标题 Subject	HA43 车型干燥器 4 根气管错接返修方案 Campaign for misconnected 4 air hoses at HA43 air dryer Кампания по неправильному подключению 4-х воздушных трубок на осушителе воздуха HA43
编稿 Edit by	服务技术支持科 Technical support Department Департамент технической поддержки
问题描述 Problem Description	干燥器处四根气管错接需调整 4 air hoses at HA43 air dryer need to be re-connected 4 воздушных трубки на осушителе воздуха HA43 необходимо пере подключить
Solutions	<p>1、错误状态： The malfunction status: Состояние неисправности</p> <p>反馈 E 市场 HA43 车型在更换干燥器的过程中发现气管错接（24 口与 25 口三通 φ 08 气管接反，23 口与 25 口三通 φ12 气管接反）</p> <p>HA43 model was found with air hose at the air dryer #24 port and #25- φ 08 port misconnected with each other; Meanwhile, #23 port and #25 - φ12 port are misconnected with each other. На осушителе воздуха HA43 порт №24 и №25 диаметр трубки Ф08 перепутаны местами. Так же порт №23 и №25 диаметр трубки Ф12 перепутаны местами.</p>  <p>#24 port straight through type 08 blue/blue hose, to hand valve NO.1 Порт №24 Ф08 с синим\синим маркером к крану ручника порт №1</p> <p>#23 port straight through 12215J blue hose to differential valve NO.1 Порт №23 с синим маркером к дифференциальному клапану порт №1</p> <p>#25 port F

1) 正确气管连接状态（下图为实物展示）Correct status of connection (on a real truck) Правильное подключение на реальном грузовике

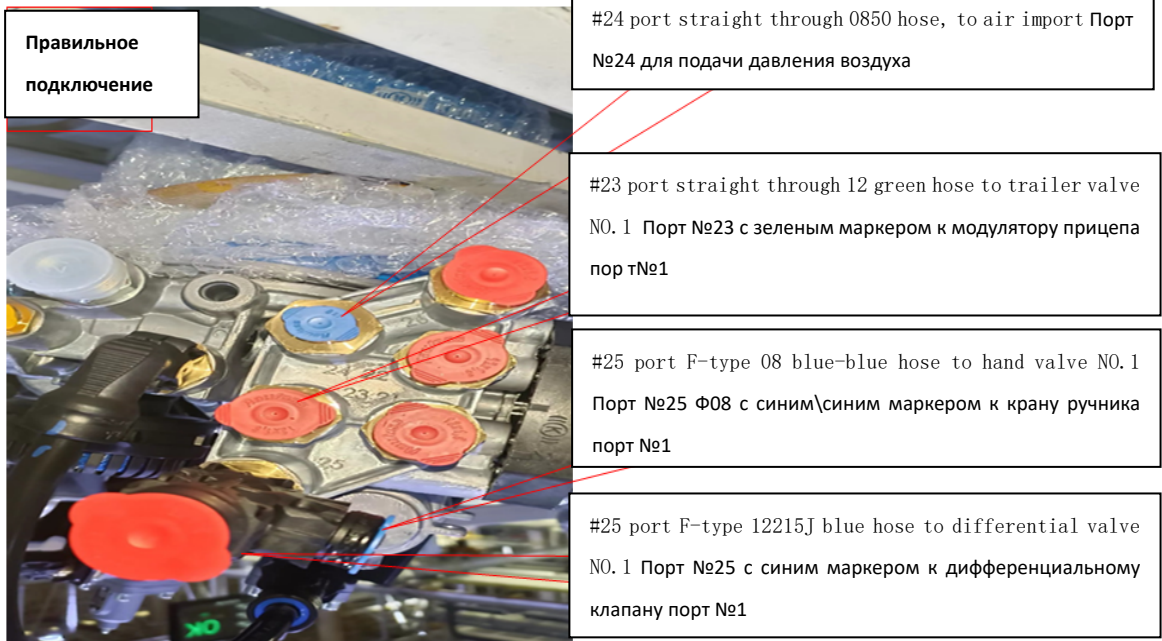
2) 以上图示是正确的与图纸相符的连接状态, 25 口三通连接 ϕ 12 天蓝气管+ ϕ 08 蓝加蓝, 23 口连接 ϕ 12 苹果绿, 24 口连接无色标 ϕ 08 气管; The illustration above is the correct connection status corresponding to the designing diagram: **На приведенном выше фото показано правильное подключение, соответствующее пневматической схеме :**

#25 port F-type connect ϕ 12 hose with blue lable and ϕ 08 hose with blue/blue label **В порт №25 через F-образный фитинг подключается трубка диаметром ϕ 12 с**

синим маркером и трубка диаметром Ф08 с синим\синим маркером

#23 port connect Ф 12 hose with green lable В порт №23 подключается трубка диаметром Ф12 с зеленым маркером

#24 port connect Ф 08 hose without color lable В порт №24 подключается трубка диаметром Ф08 без цветового маркера

1) 两根 Ф 08 气管对换位置，将气管用工具拔出后按照正确方式插接即可；

Exchange the position of the two Ф 08 hoses, disconnect and reconnect at the correct port. **Поменяйте местами две трубки Ф08, отсоедините и снова подключите к правильному порту.**

2) 天蓝 Ф12 气管与苹果绿 Ф12 气管对换位置时，苹果气管不够长（短 10cm），解决方案 1、更换苹果绿气管可能稍短，需要将扎带剪掉后将苹果绿气管往后拉拽接上，并重新捆扎。

Exchange the position of the two Ф 12 hoses, to make sure the hose with green lable reach to the port, we need to cut off the strap, and re-tie it. **Поменяйте местами две трубки Ф12, чтобы убедиться, что трубка с зеленым маркером доходит до порта №23, нам нужно отрезать пластиковый хомут и снова захомутать после правильного подключения.**
